ΕΦΗΜΕΡΙΔΑ ΤΗΣ ΚΥΒΕΡΝΗΣΕΩΣ ΤΗΣ ΕΛΛΗΝΙΚΗΣ ΔΗΜΟΚΡΑΤΙΑΣ

Αριθμ. 324173/Φ.Ν.Μάκρη

Τροποποίηση της υπ' αρ. 246274/14-9-2021 (Δ' 672) απόφασης του Υπουργού Υποδομών και Μεταφορών περί επικύρωσης οριογραμμών ρεμάτων/ συλλεκτήρων περιοχής Ν. Μάκρης Αττικής, ως προς τον συλλεκτήρα Μ από Χ.Θ 0+126,47 έως Χ.Θ 0+238,54 στη θέση Ιερού Αιγυπτίων Θεών (Μπρέξιζα) περιοχής Νέας Μάκρης Αττικής.

Η οριζοντιογραφία 3.1.1 επισυνάπτεται στην παρούσα απόφαση και αποτελεί αναπόσπαστο τμήμα της.

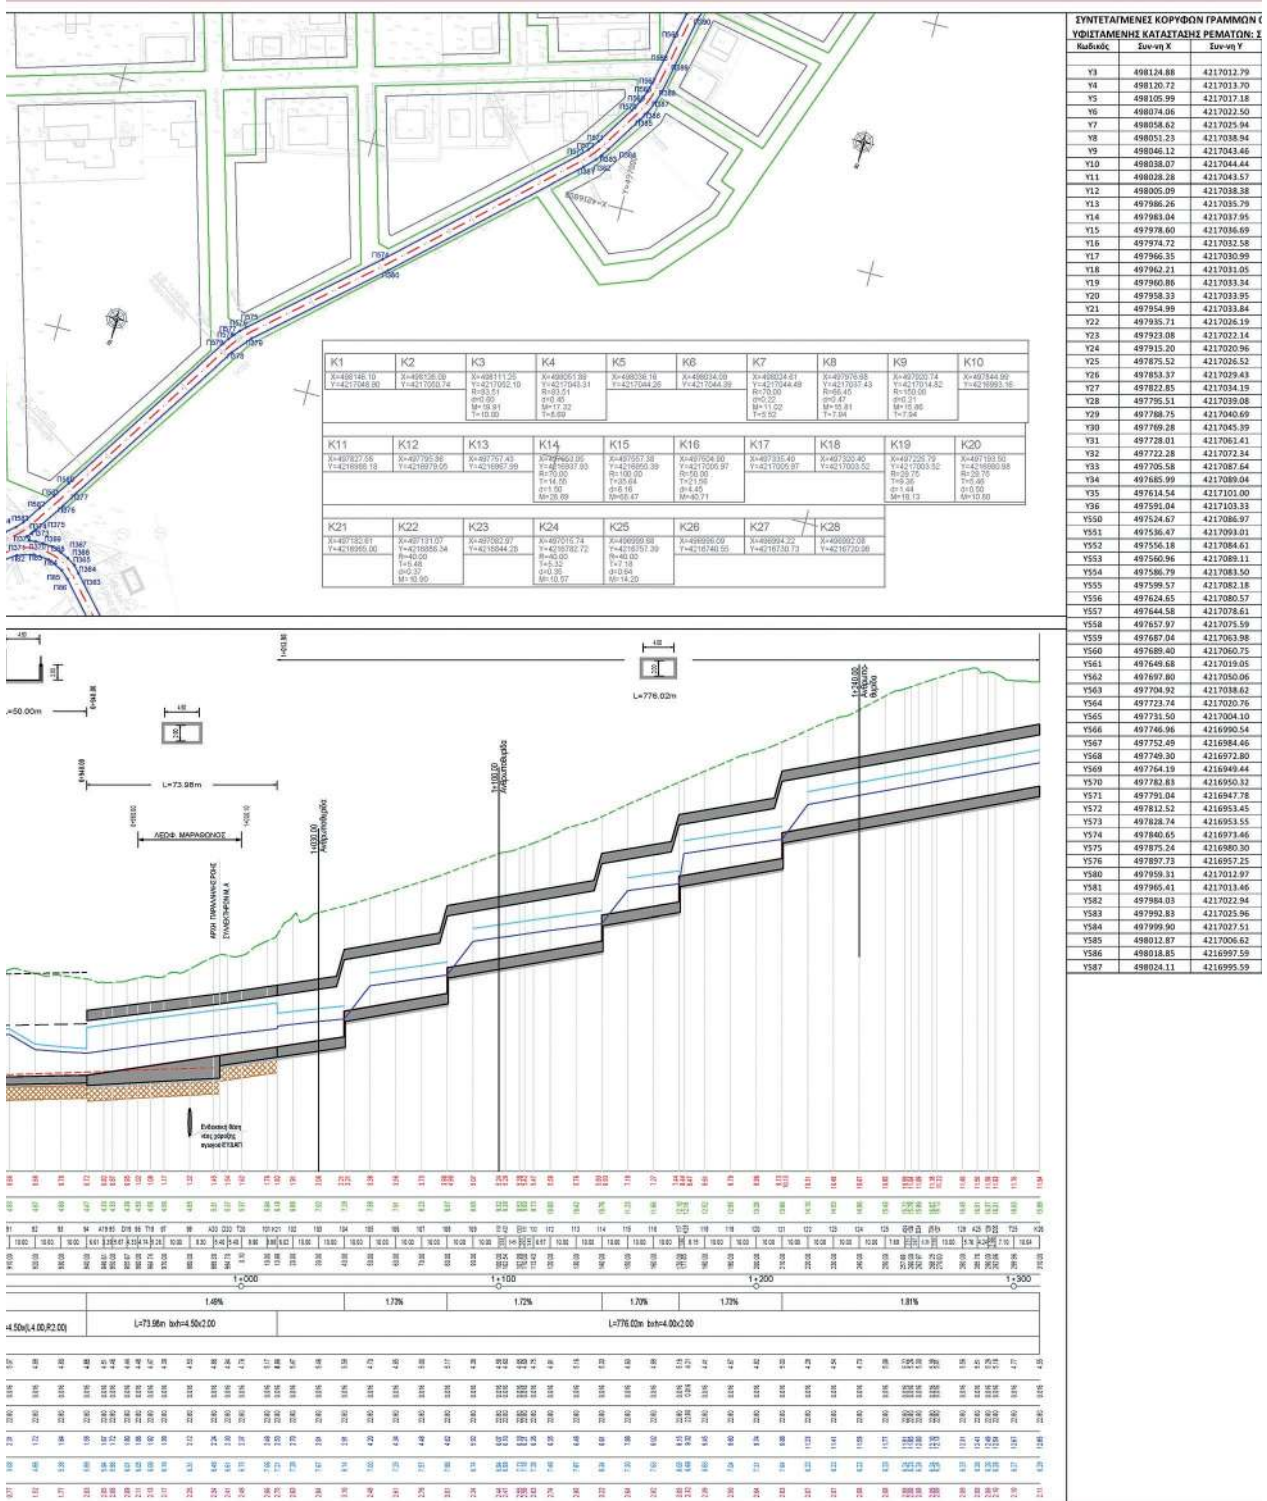
Την τροποποίηση της υπ' αρ. 246274/14-9-2021 (Δ'672) απόφασης του Υπουργού Υποδομών και Μεταφορών

περί επικύρωσης οριογραμμών ρεμάτων/συλλεκτήρων περιοχής Ν. Μάκρης Αττικής, ως προς τον συλλεκτήρα Μ από Χ.Θ 0+126,47 έως Χ.Θ 0+238,54 στη θέση Ιερού Αιγυπτίων Θεών (Μπρέξιζα) περιοχής Νέας Μάκρης Αττικής.

Στην οριζοντιογραφία 3.1.1 απεικονίζεται η εγκεκριμένη τροποποίηση της «Μελέτης Οριοθέτησης ρεμάτων/συλλεκτήρων Ν.Μάκρης Μαραθώνα», ως προς τον συλλεκτήρα Μ στο τμήμα από Χ.Θ 0+126,47 έως Χ.Θ 0+238,54, η οποία εκπονήθηκε στο πλαίσιο της σύμβασης με τίτλο: «Έργα Αντιπλημμυρικής Προστασίας, Έργα Ομβρίων Περιοχής Ν. Μάκρης Αττικής».

Οι οριογραμμές που επικυρώνονται με την παρούσα, αποτυπώνονται επακριβώς (μετά την κατασκευή των έργων διευθέτησης μπλε συνεχείς γραμμές και πριν την κατασκευή των έργων διευθέτησης μπλε διακεκομμένες γραμμές) στην οριζοντιογραφία 3.1.1, κλίμακας 1:1000, με τους αντίστοιχους πίνακες ορθογώνιων συντεταγμένων των κορυφών τους.
